Acuerdo 1269 Por el cual se aprueba la incorporación del cambio en los límites de generación y absorción de potencia reactiva de las unidades 1 y 2 de la planta de generación Termoguajira y la respectiva curva de carga

1269

6 Febrero, 2020

## Termoguajira 1

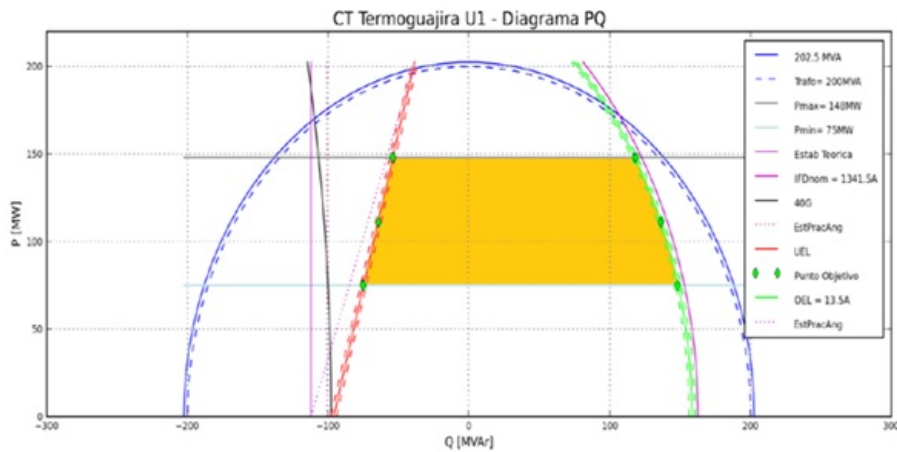
- 1** Aprobar la declaración de una nueva curva operativa de carga de las unidades 1 y 2 de la planta de generación Termoguajira, en las que se definen la capacidad para entrega y absorción de potencia reactiva de las unidades en función de la potencia activa generada.

Sobre-excitación			Sub-excitación		
P (Mw)	Q (Mvar) Anterior	Q (Mvar) Después	P (Mw)	Q (Mvar) Anterior	Q (Mvar) Después
75	40	148	75	-40	-75
111	40	136	111	-40	-64
148	40	117	148	-40	-54
